## ODPOWIEDZI NA PYTANIA WYKONAWCÓW

**dot.: postępowania o udzielenie zamówienia sektorowego w trybie przetargu nieograniczonego prowadzonego na podstawie ustawy z dnia 29 stycznia 2004 r. Prawo zamówień publicznych, którego przedmiotem jest „Budowa publicznego terminalu promowego w Porcie Gdynia”, numer sprawy: ZNU-227/27/JG/ZTR-614/11/383/PK/2018**

Na rysunku „PW\_R\_01\_AR\_D\_05B” mają opisaną grubość 8,9 cm

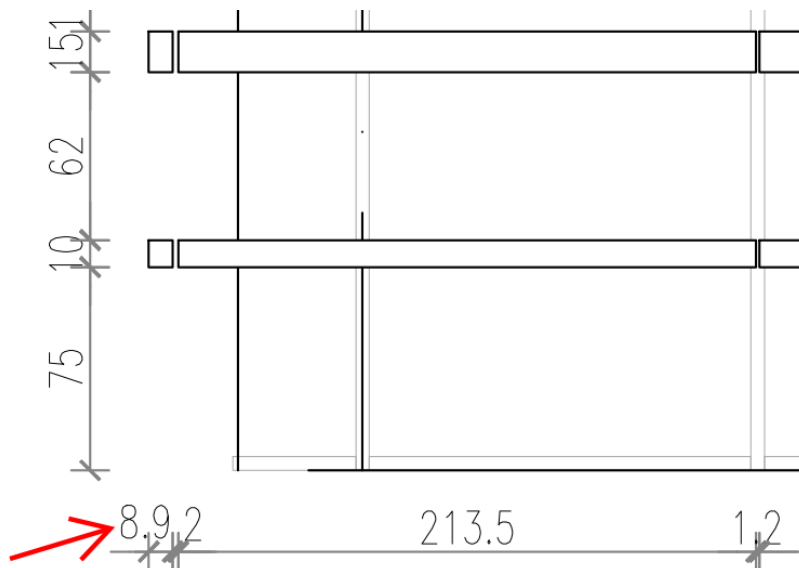
**Pytanie nr 32:**

OBIEKT 01 – BUDYNEK TERMINALU (BT) - żaluzje poziome

W dokumentacji przetargowej brak jest detali szczegółu mocowania tych żaluzji.

Opis z rysunku „PW\_R\_01\_AR\_E01\_A\_ELEWACJA WSCHODNIA” :

ⓔ ŻALUZJE SYSTEMOWE Z PŁYT KOMPOZYTOWYCH  
ALUMINIOWO – POKRYTE POWŁOKĄ PVDF  
W KOLORZE RAL 9010

plyt kompozytowych aluminiowo- ( jakich ?)

Prosimy o potwierdzenie czy podana grubość żaluzji poziomych jest poprawna, udostępnienie detali przekrojowych i mocowania tych żaluzji oraz o uszczegółowienie opisu tego elementu pozwalającego na prawidłowy dobór produktu spełniającego oczekiwania Zamawiającego.

Materiał, z którego mają być wykonane żaluzje to płyta aluminiowa kompozytowa. Grubość całego zestawu żaluzji to ok. 9 cm jak na przywołanym przez Wykonawcę rysunku. Zamawiający nie wskazuje konkretnego produktu, a co za tym idzie nie narzuca sposobu mocowania żaluzji, ważne, żeby było to rozwiązanie systemowe, kompatybilne z innymi elementami elewacji. Zamawiający udostępnia poniżej poglądowy detal sposobu zamocowania żaluzji.

**2.5.4.1.15. Żaluzje zewnętrzne części biurowej**

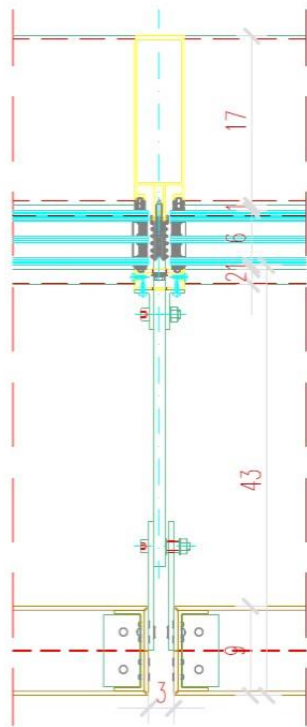
Projektuje się indywidualną formę żaluzji słonecznych z wykorzystaniem akcesoriów systemowych. Żaluzje wg. projektu wykonawczego mocowane do słupów fasady. System mocowania żaluzji i fasadowy powinien pochodzić od jednego systemodawcy. Lamelle aluminiowe o zróżnicowanej geometrii wg. projektu elewacji.

## PRZEKRÓJ POZIOMY
